本郷五丁目児童遊園再整備

第1回意見交換会ニュースレター

第1回意見交換会では、事前のアンケート調査などをもとに2案のゾーニング案を作成し、ご意見をいただきました。

A案：立ち寄りやすい縁側のような児童遊園案

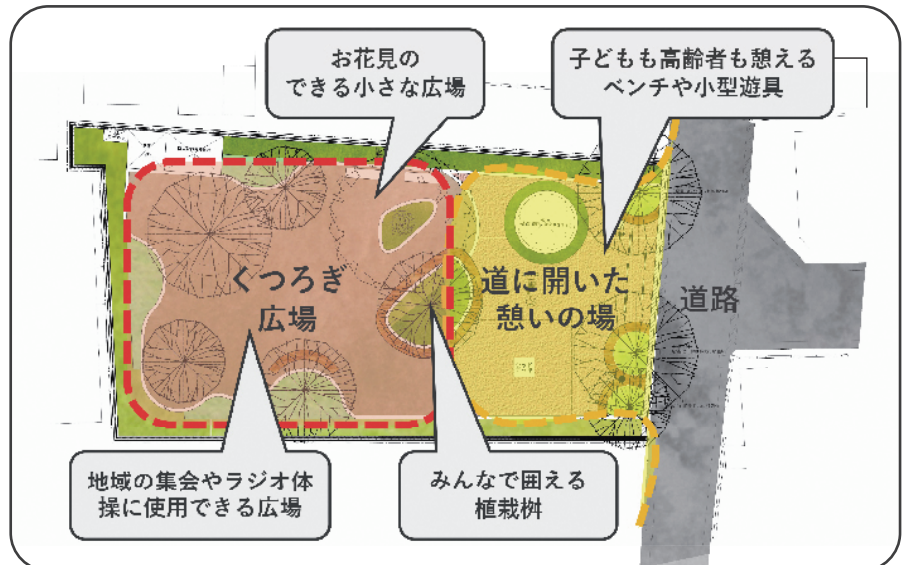
- ・A案の高木が増え木陰があるのはよい
- ・木陰でなくても屋根のある場所でもよい
- ・道沿いのケヤキの大木が残るのはよい
- ・高木は手入れが大変なので配慮してほしい
- ・計画的な植栽になるのはよい
- ・花壇はたくさんあるとよい など
